UGU6 感震ブレーカー貼付変更のご連絡

対象：UGU6-A 全て

ピオマ 感震ブレーカー 施工説明書 → 1-3 遮断アームの貼付位置を決める → ④の3行目

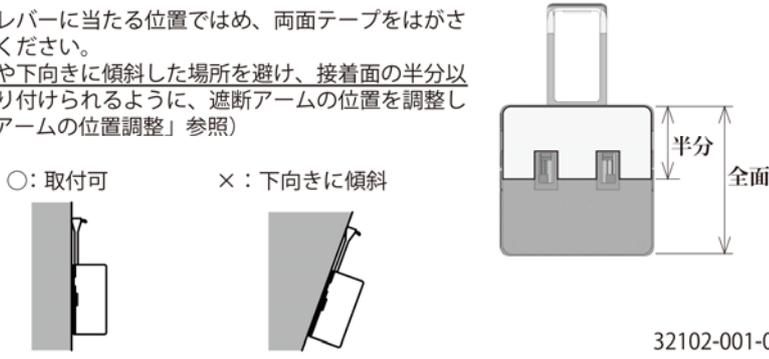
<ご注意>
施工説明書について以下の通り変更いたします。

※全タイプ変更となります

<変更内容>
④遮断部を下図のようにレバーに当たる位置ではめ、両面テープをはがさずに貼付位置を確認してください。
この時、接着場所は曲面や下向きに傾斜した場所を避け、接着面の半分以上が分電盤のパネルに貼り付けられるように、遮断アームの位置を調整してください。（「1-2. 遮断アームの位置調整」参照）

○：取付可 ×：下向きに傾斜
